Verkehrsprojekt Deutsche Einheit Schiene Nr. 8

Ausbaustrecke Nürnberg - Ebersfeld

PFA 21 Altendorf - Hirschaid - Strullendorf
 Bestand Str. 5900, km 46,000 - km 56,165

Planänderung nach § 73 Abs. 8 VwVfG

Maßstab: 1:200		Querprofile im Bereich Strullendorf km 54,099 - 54,360			
Projekt: Strecke:		VDE 8.1 ABS Nürnberg-Ebensfeld 5900 Nürnberg Hbf - Bamberg / 5919 Eltersdorf - Leipzig - Neuwiederitzsch 5110 Strullendorf - Frensdorf

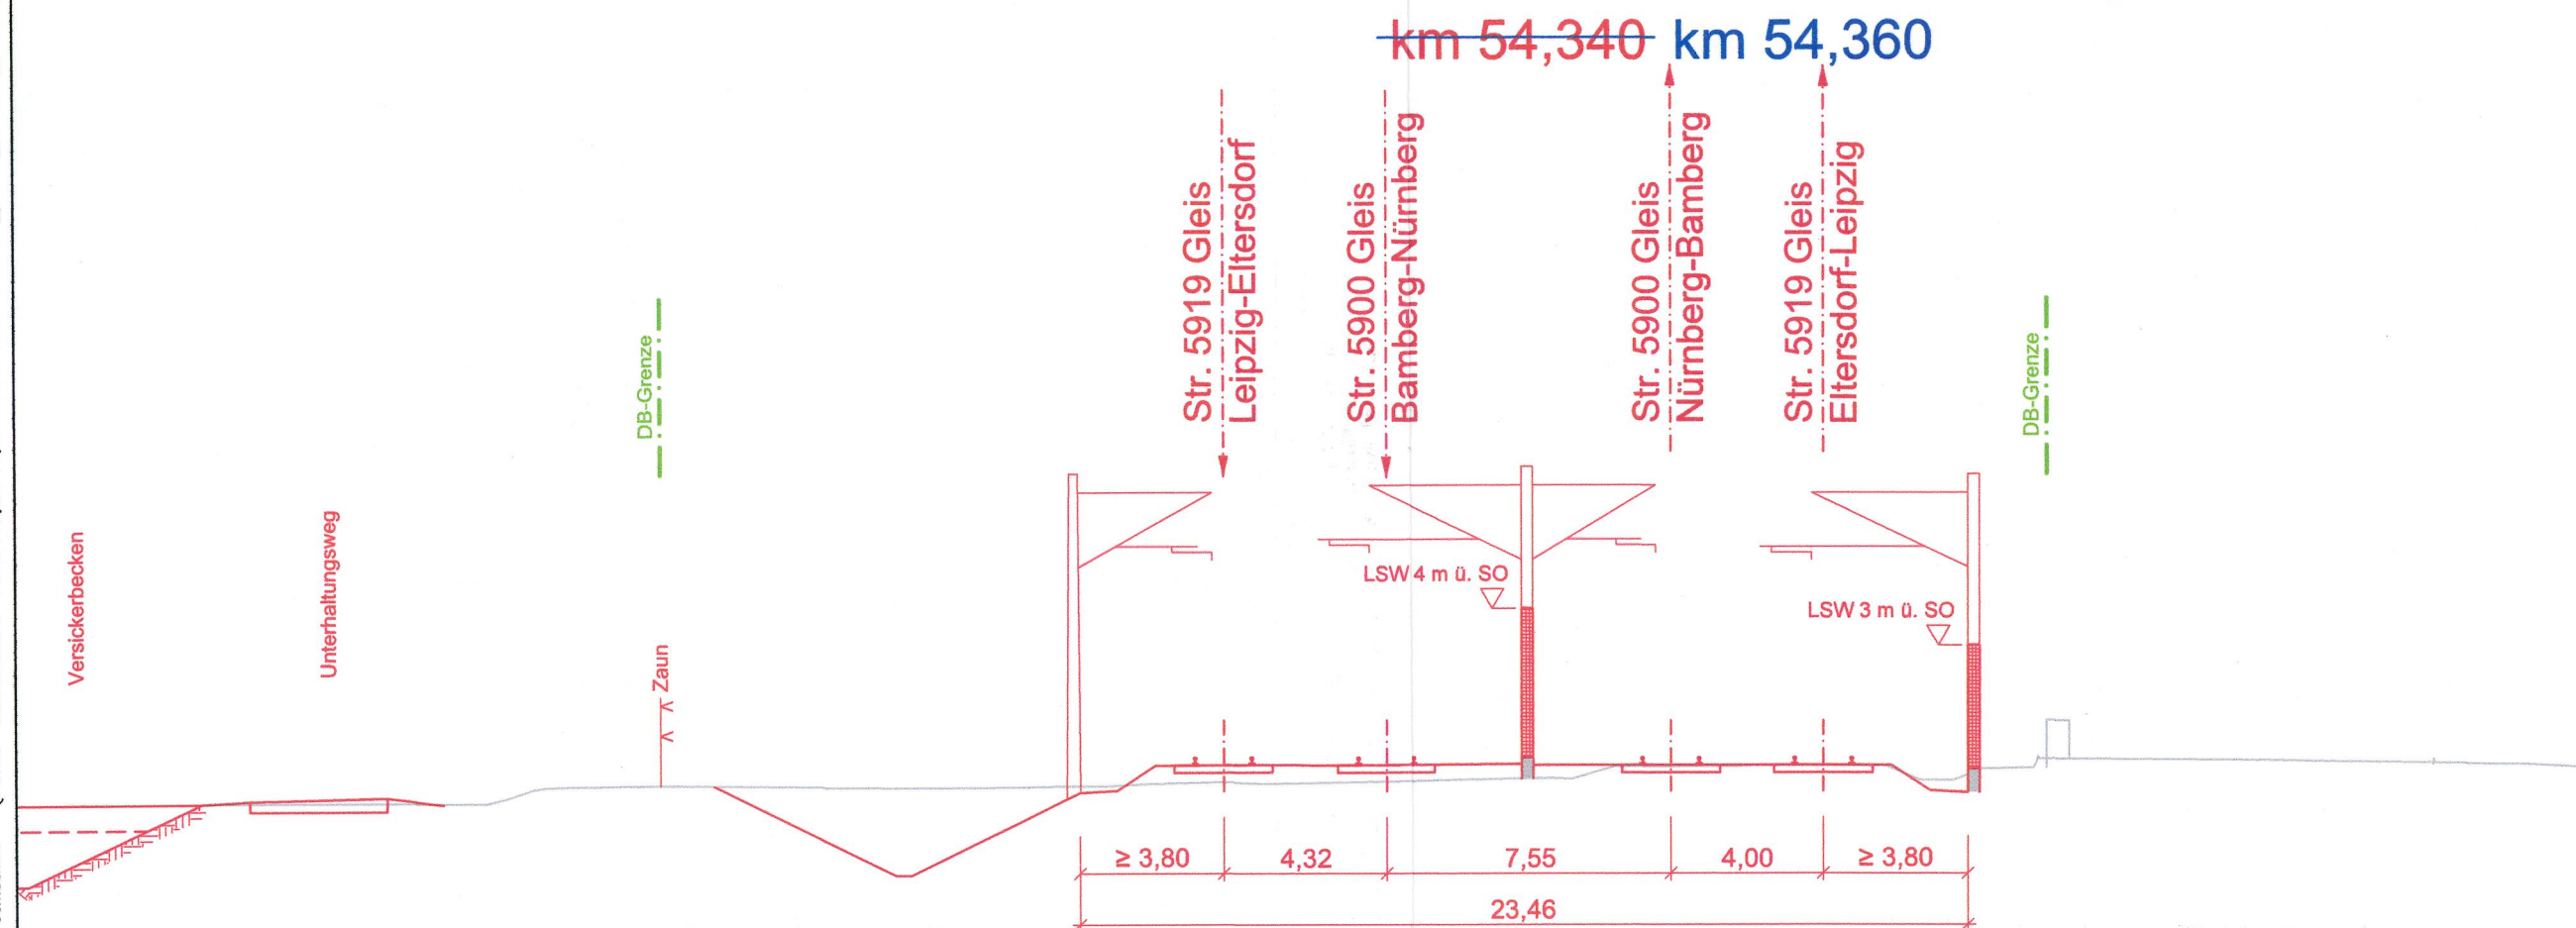
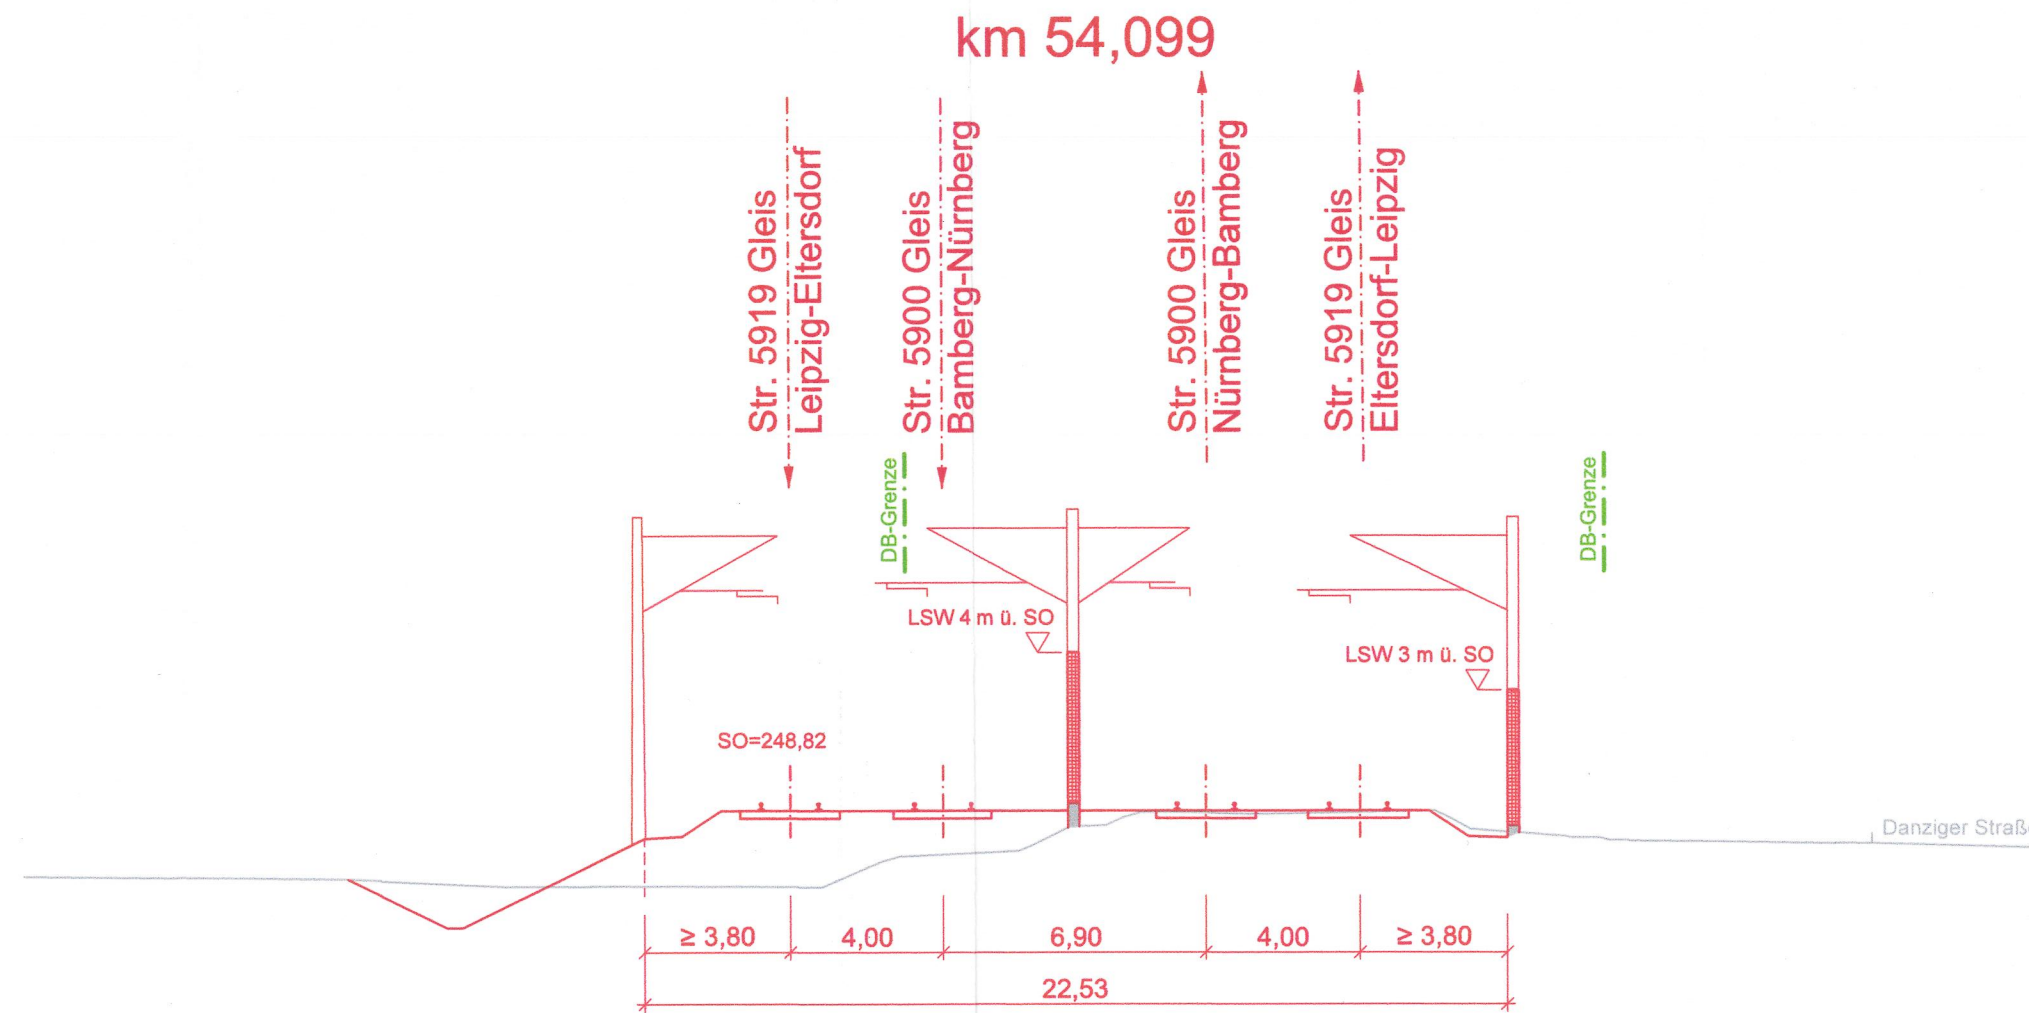
c	
b	Tektur: Änderung der Lage des Querprofils
a	Versickerbecken neu; geänderte Entwässerung infolge der neu geplanten Grenzen für Wasserschutzzonen
Index	Art der Änderung
